# RENESAS TECHNICAL UPDATE

製品分類	MPU & MCU	発行番号	TN-SH7-A0926A/J	Rev.	1.00
題名	SH7786 2次キャッシュ使用上の注意事項		情報分類	技術情報	
適用製品	SH7786 グループ	対象ロット等 全ロット	関連資料	SH7786 グループ ユーザーズマニュアル ハードウェア編 Rev.1.00 2010年11月30日発行 (RJJ09B0533-0100)

SH7786 グループユーザーズマニュアル: Rev.1.00 へ使用上の注意追記

図 A.15 L2 キャッシュミスの発生条件

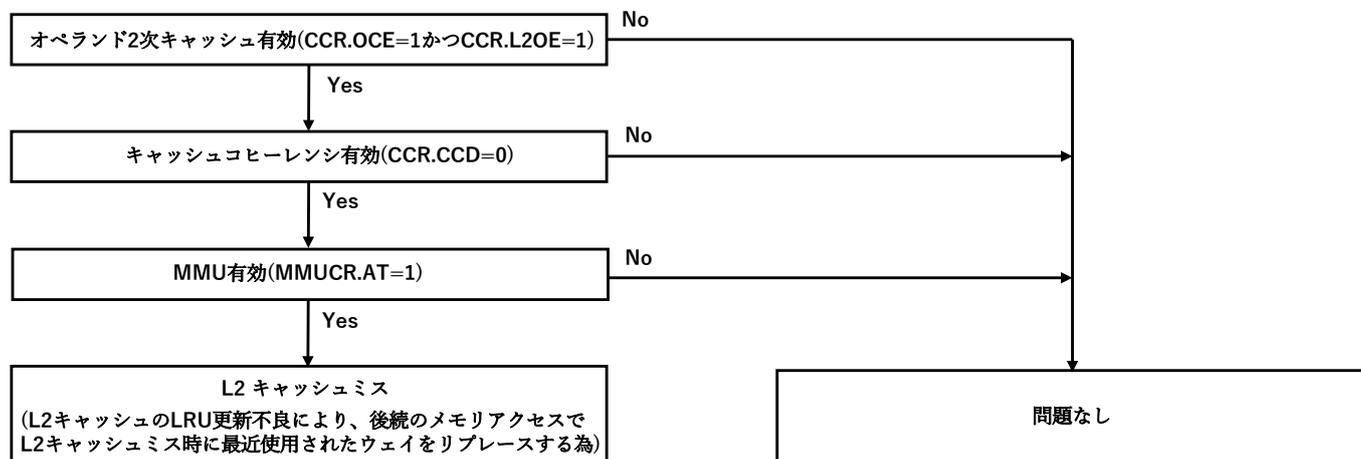
(3) L2 キャッシュリプレースのウェイ制御に関する注意事項

図 A.15 に示す条件において L2 キャッシュミスが発生し性能低下となる場合があります。

”No”のフローがあれば問題ありません。

L2 キャッシュリプレースのウェイ制御に関する注意事項を追加する。

L2 キャッシュミスが発生し性能低下となる場合を回避するため。
